**Modulo per la presentazione delle osservazioni per i piani/programmi/progetti sottoposti a procedimenti di valutazione ambientale di competenza statale**

ID: Codice procedura (ID\_VIP/ID\_MATTM):10844

Impianto per la produzione di energia elettrica da fonte eolica, costituito da 6 aerogeneratori della potenza complessiva di 37,2 MW, un sistema di accumulo da 25 MW e relative opere connesse in località "Rempillo" nel comune di Pitigliano (GR).

# ALLEGATO alle OSSERVAZIONI all' IMPIANTO EOLICO denominato REMPILLO nel COMUNE di PITIGLIANO ( GR). Comp

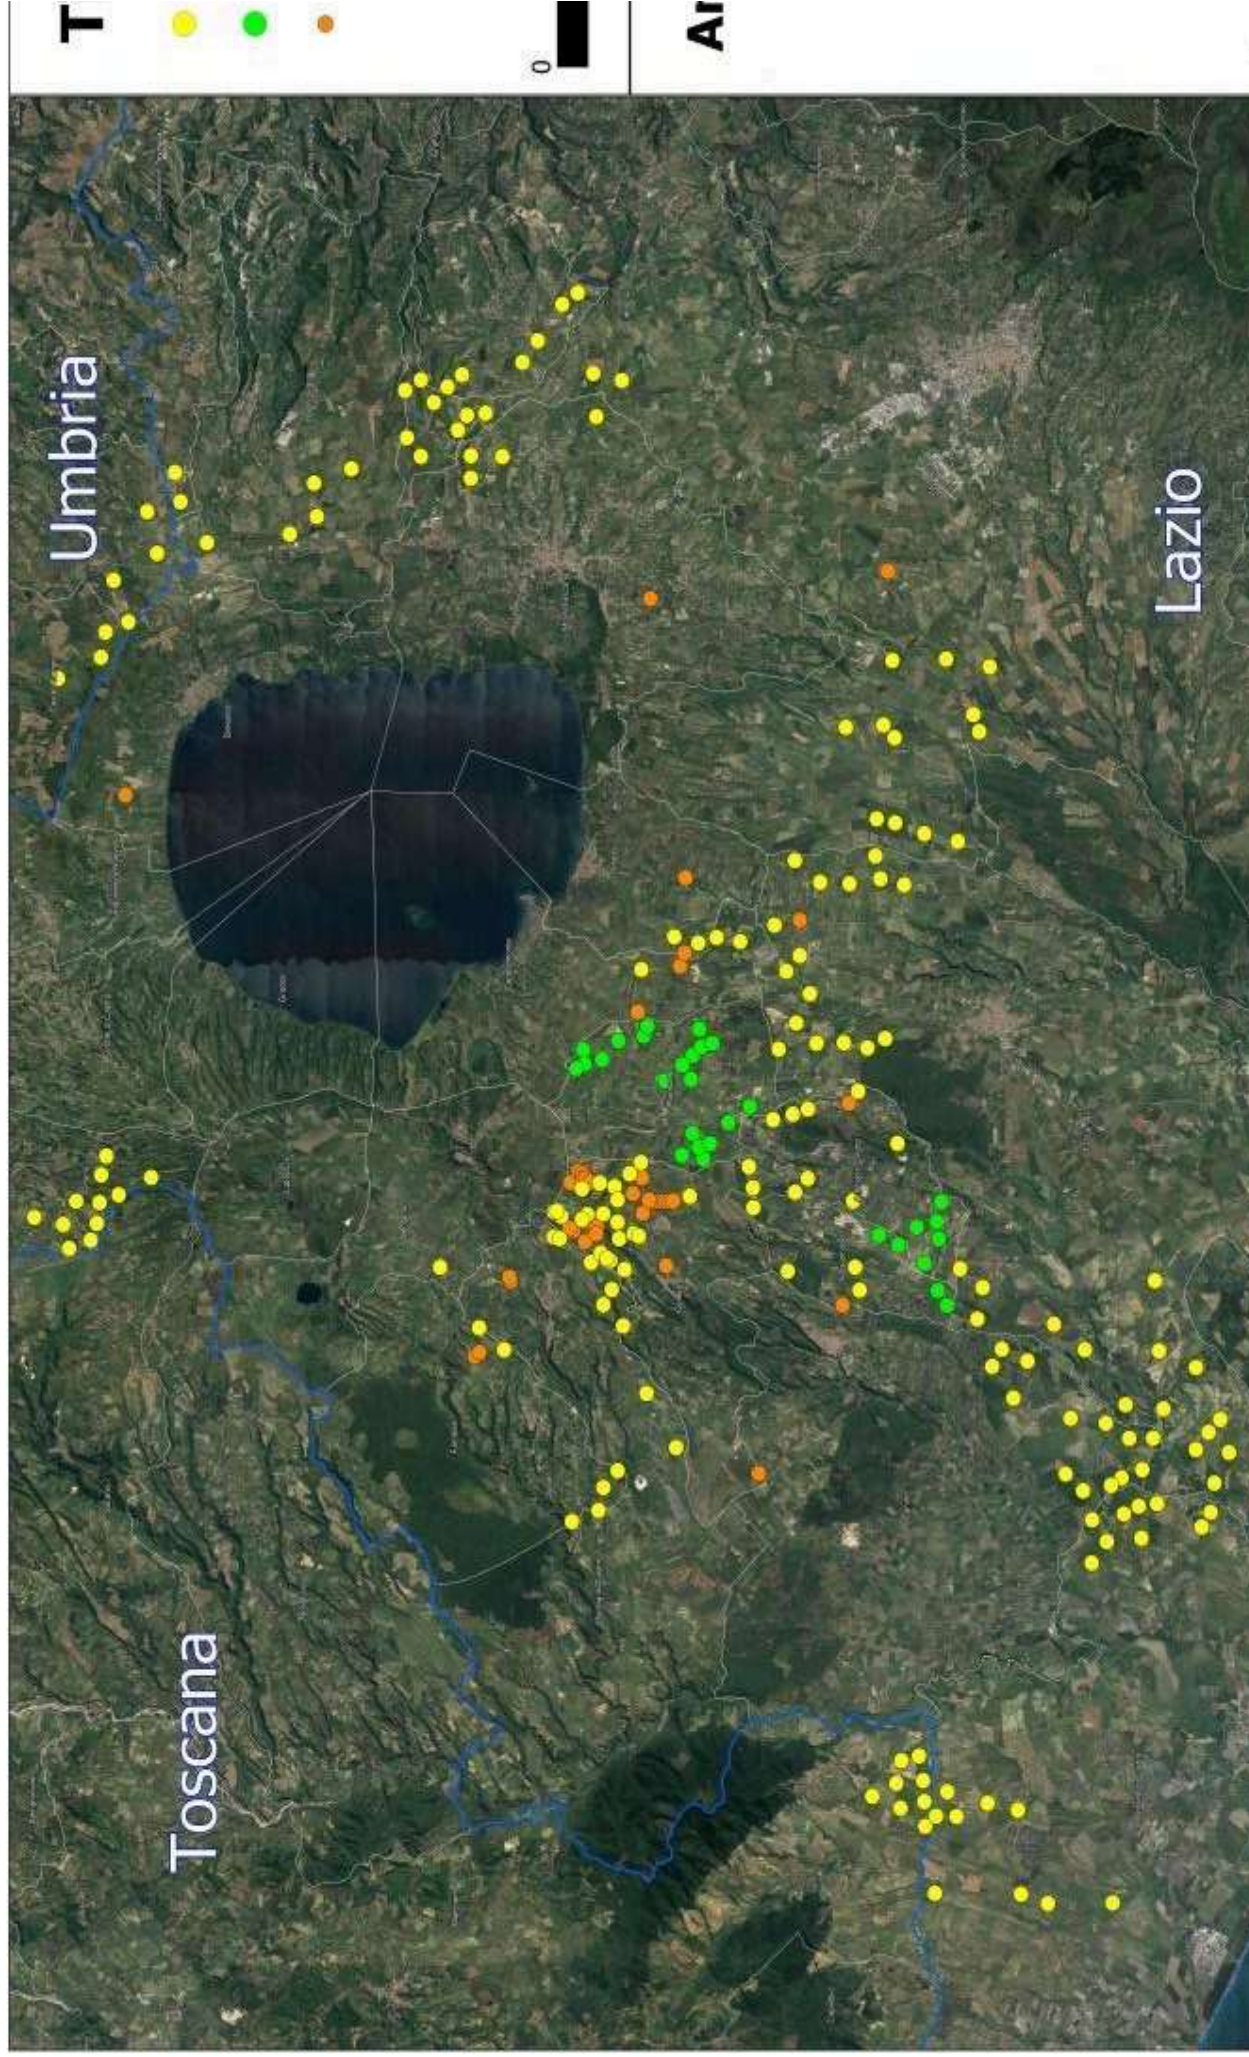
Inoltre, la zona in cui insisterebbe l’impianto eolico industriale Rempillo è compresa nelle fasce di rispetto di 3 km di diversi beni archeologici tutelati dalla parte II del Codice dei Beni Culturali (vedi Allegato, immagine n. 3). Inoltre le pale P04 e P05 ricadono all’interno di un’area archeologica che la Proponente vorrebbe cancellare per il semplice fatto che non è riportata nel documento regionale ma nel documento provinciale come meglio dettagliato nell’Osservazione n. 5. Alla luce di quanto documentato appare chiaro quindi che la collocazione dell’impianto non ha tenuto conto alcuno dei vincoli dell’area nella quale è stato progettato e l’inserimento dell’impianto eolico nel paesaggio e sul territorio non è corretto (Allegato IV delle Linee guida nazionali di cui al D.M dello Sviluppo economico del 10.09.2010).

- h) Le zone di interesse archeologico evidenziate nell'immagine n. 3 a cui si aggiungono anche l'importante abitato protostorico di Sorgenti della Nova e Ruderii del Castello altomedioevale che si trovano a circa 4 km dalle aree in cui è stato progettato l'impianto eolico industriale. Poco più lontano i resti del castello medioevale "Morroneccio". Nell'area vasta le preziose necropoli eneolitiche (Poggi Alti) ed etrusche di Pitigliano, Sovana e Sorano.

# Analisi di Intervisibilità Cumulativa delle Pali

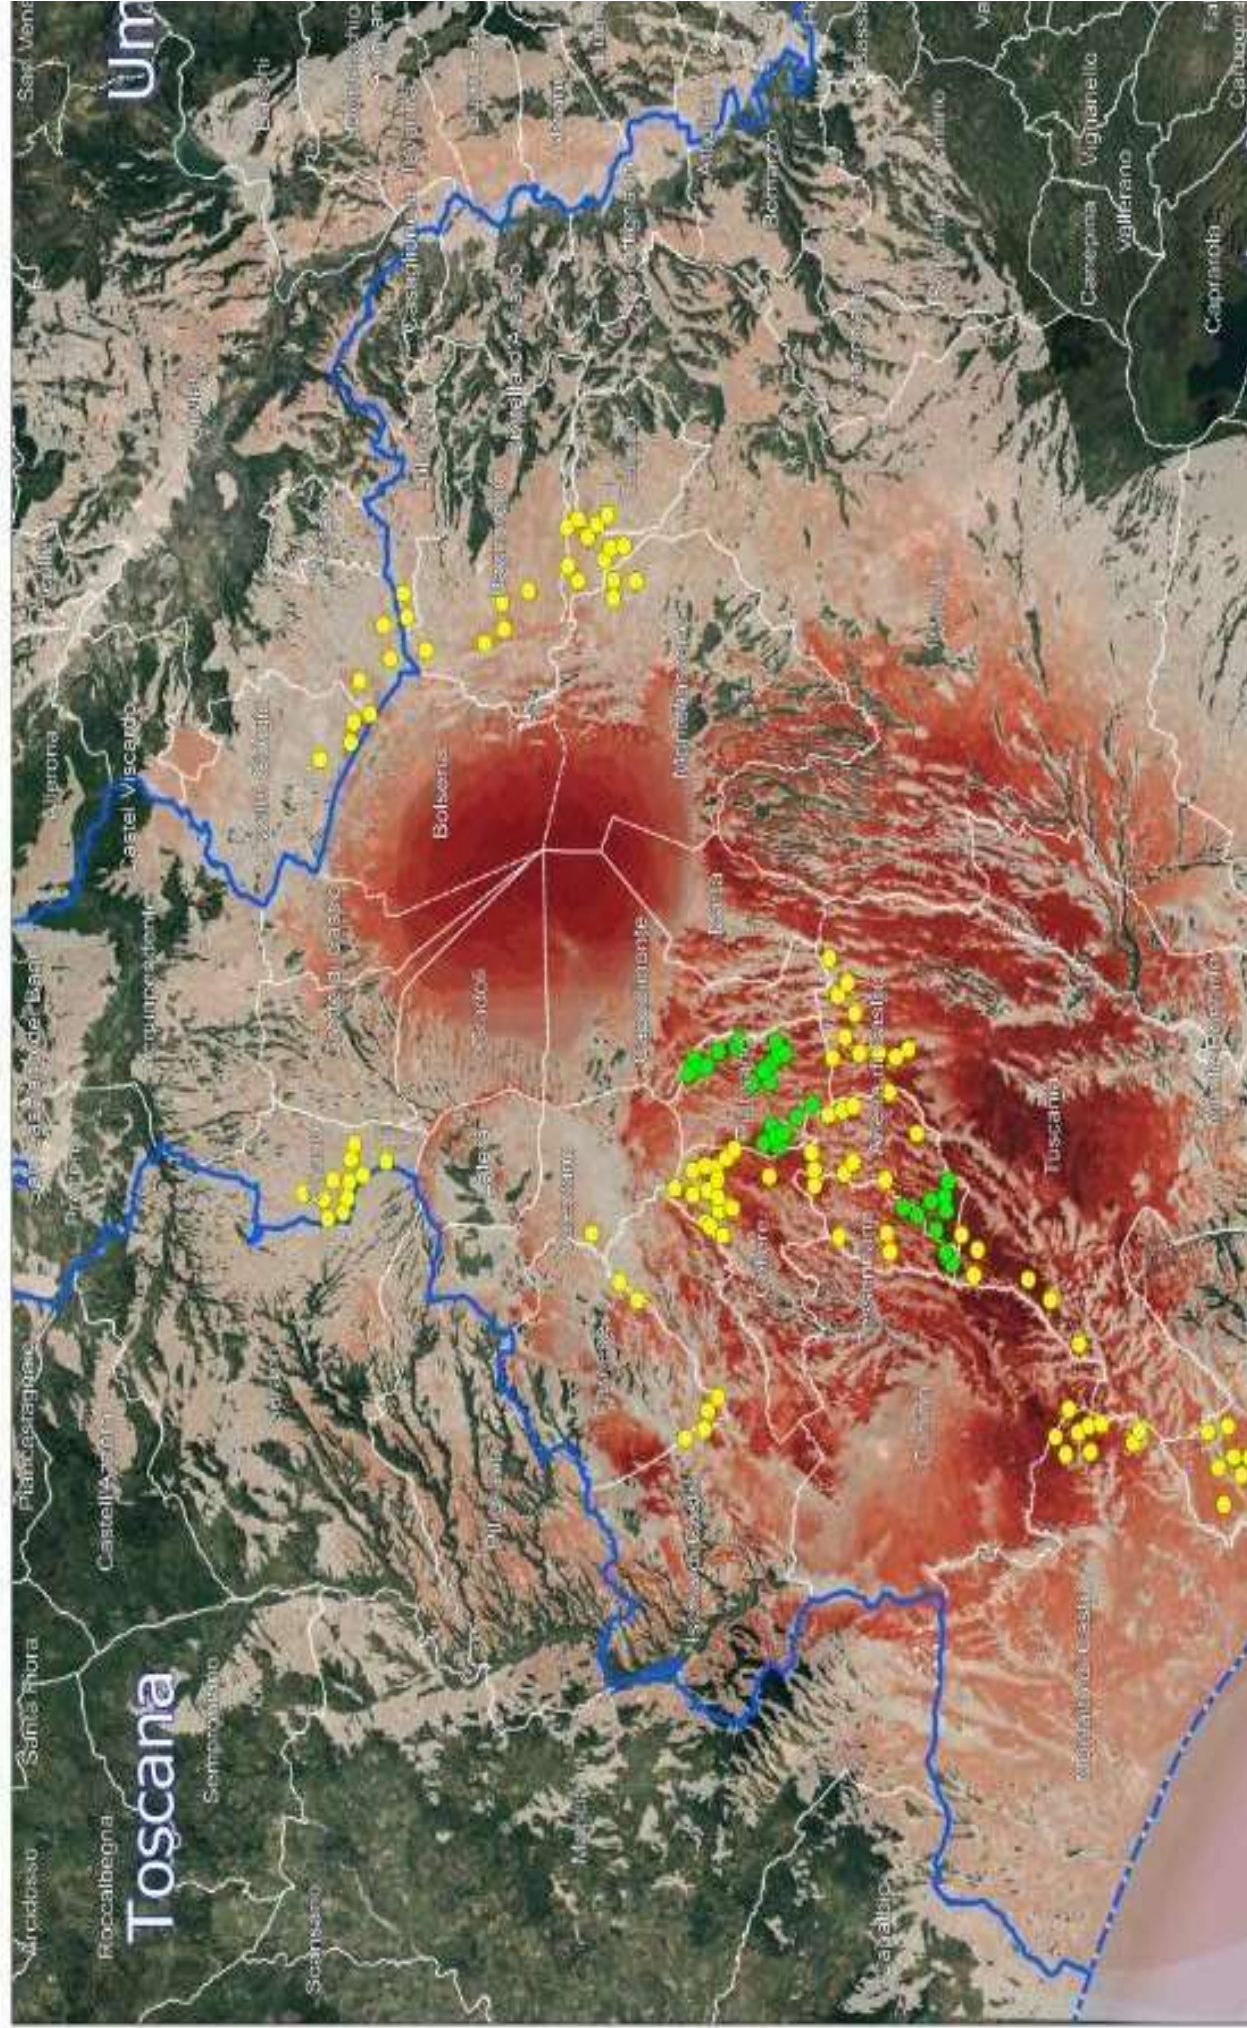
Quindi anche la Regione come Ente deputato dalla normativa nazionale a legiferare sulle aree idonee e non idonee si è espressa riguardo al fatto che abbia assolto ai doveri e alle quote stabilite dal PNIEC e in ambito regionale la provincia di Viterbo è stata quella con il più alto tasso di impianti FER tra tutte e quindi ormai satura ed il cumulo degli impianti FER installati, autorizzati e in progetto rappresenta una **elevata criticità per la sostenibilità ambientale di ulteriori eventuali iniziative**. L'impianto eolico " Rempillo" pur essendo "esterno al confine provinciale e regionale ma nelle sue immediate vicinanze ( a soli 100 metri i primi due aerogeneratori) oltre ad impattare sul territorio e sulle economie di tre Comuni del Lazio ( Farnese, Valentano e Latera) si trova nelle fasce di rispetto dei Beni di notevole interesse pubblico come si è evidenziate nelle Osservazioni nn. 1 e 2 e crea anche degli impatti negativi anche sui beni naturalistici come verrà dettagliato nell'Osservazione n. 4. Inoltre andrebbe a sommarsi al già enorme cumulo di impianti eolici e fotovoltaici e geotermici che già creano una elevata criticità ambientale nella provincia di Viterbo e interferiscono anche con il territorio toscano come si può vedere dalle immagini nn. 4 e 5 dell'Allegato n. 1.
